## COMUNE DI ORBASSANO

VARIANTE DI ADEGUAMENTO AL PRGC

## MODIFICA N. 27

## RELAZIONE E SCHEDA DI MODIFICA

Estratto cartografico: Tav. P2 del PRGC vigente

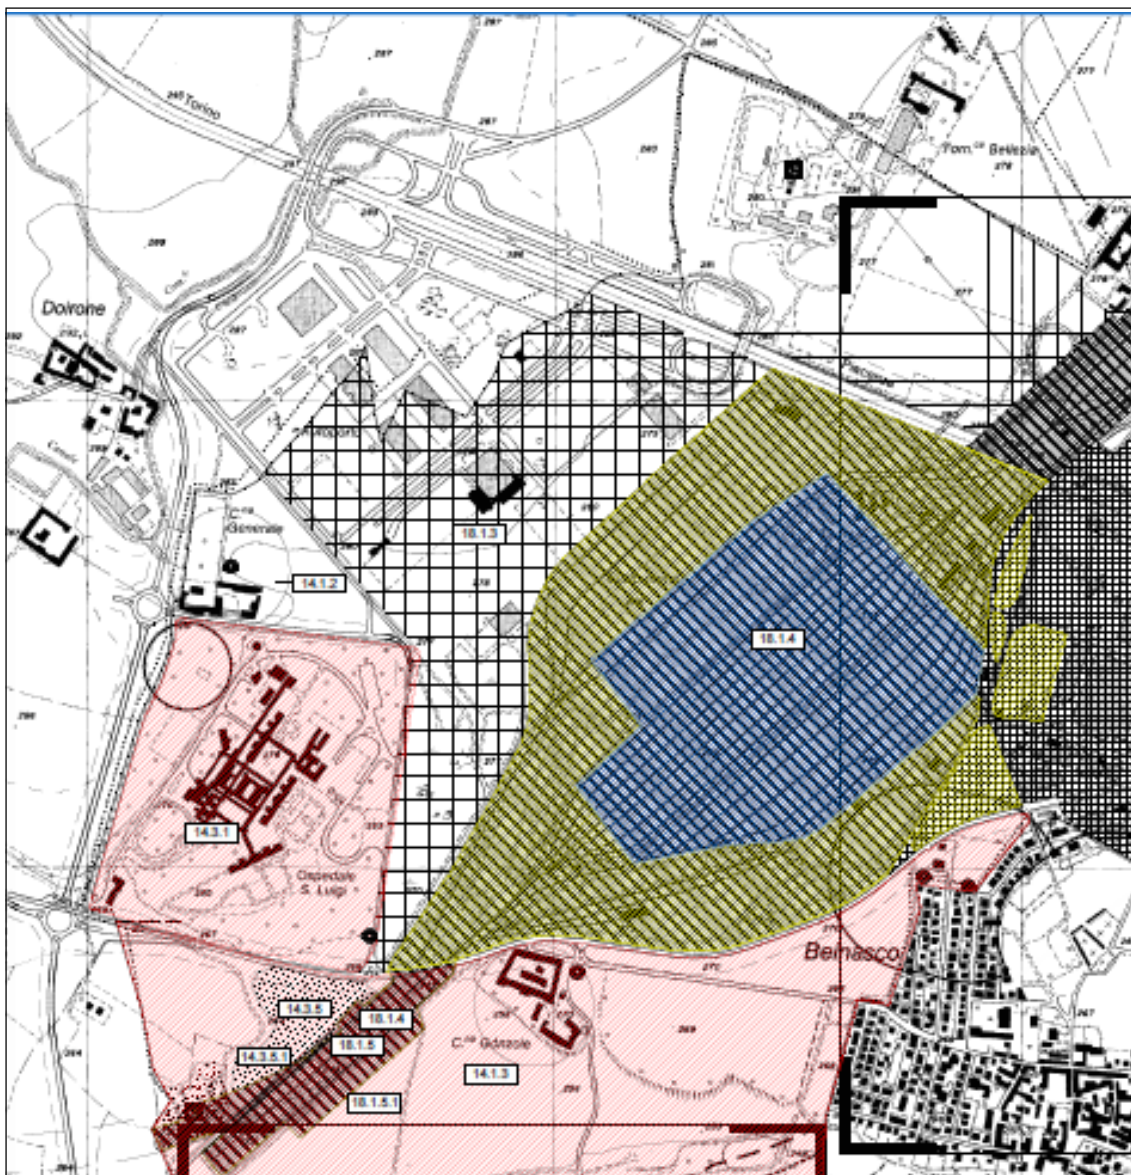
L'intervento in questione è finalizzato ad ottenere un'elisuperficie autorizzata da ENAC ad uso del Servizio Regionale di Elisoccorso - gestito da Azienda Sanitaria Zero a seguito di DGR n. 4-5268 del 28.06.2022 a decorrere dal mese di dicembre 2022 nell'ambito della gestione delle attività di emergenza-urgenza extraospedaliera sia per l'atterraggio diurno che per quello notturno - oggetto del finanziamento "FSC Rilancio della sanità pubblica", avviato con la D.D. 547/A1400B/2024, che contempla, tra le altre, le opere in oggetto - richiesto dalla stessa Azienda Zero e ritenuto ammissibile dalla Regione Piemonte, come da nota acquisita agli atti di ASZ con prot. n. 2024/0013827 del 04/11/2024.

Le tavole di PRG che verranno modificate sono la Tav. P2 in scala 1:10.000 e la Tav. P3.4 in scala 1:2.000. In entrambe le tavole viene inserita l'individuazione dell'elisuperficie con apposito retino e l'indicazione della lettera H e, con analogo retino, l'individuazione delle fasce di rispetto di elisuperficie.

Elisuperficie e relativa fascia di rispetto

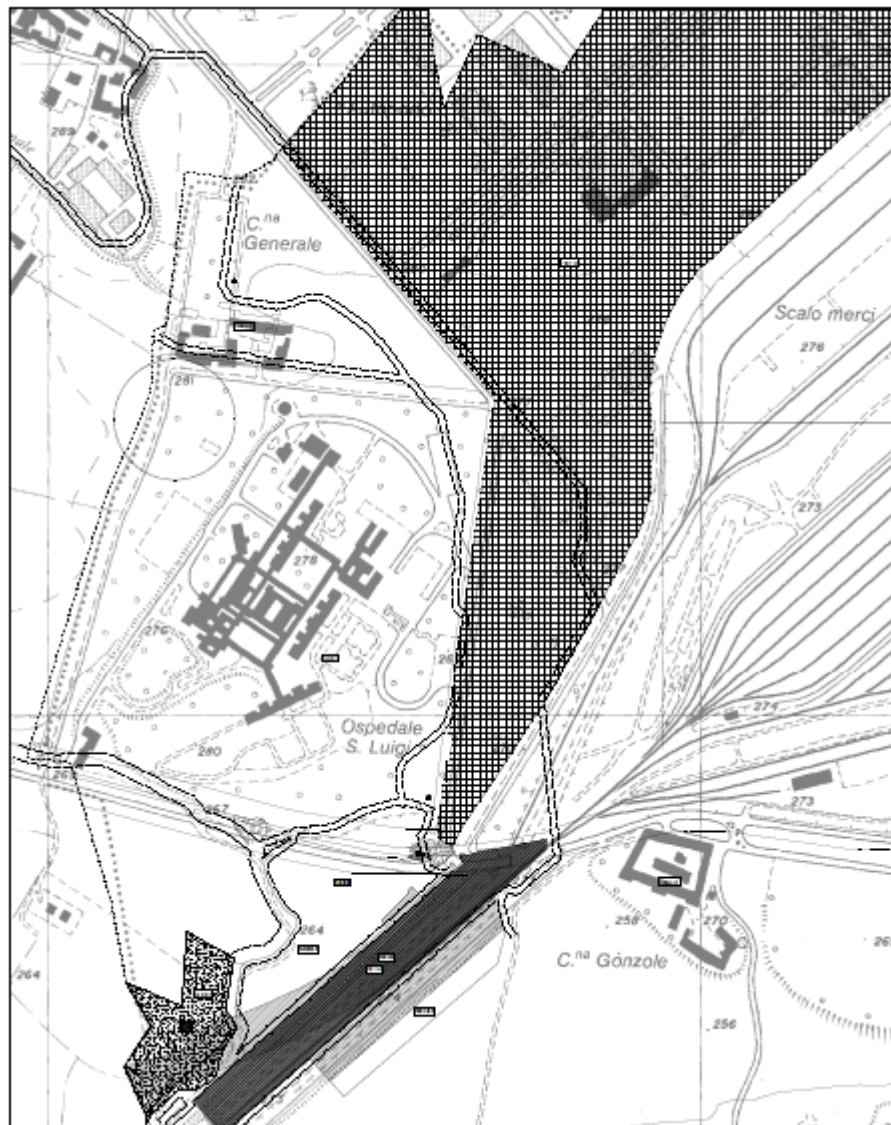
Infine le NTA verranno integrate a seguito dell'individuazione di detta area e precisamente verranno modificate con la modifica dell'articolo 40 e l'inserimento dell'articolo 68bis.

Estratto cartografico: Tav. P3.4 del PRGC modificato

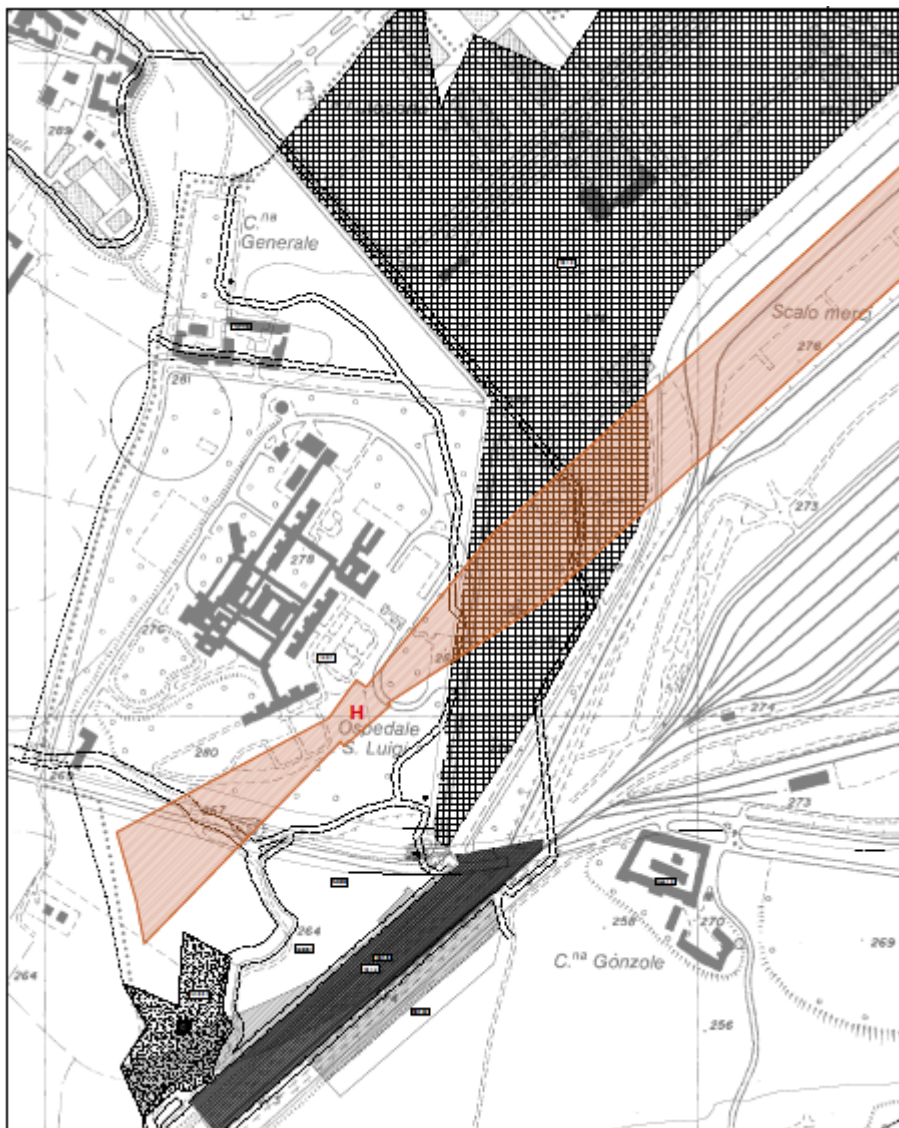
L'articolo 40 viene modificato come segue::
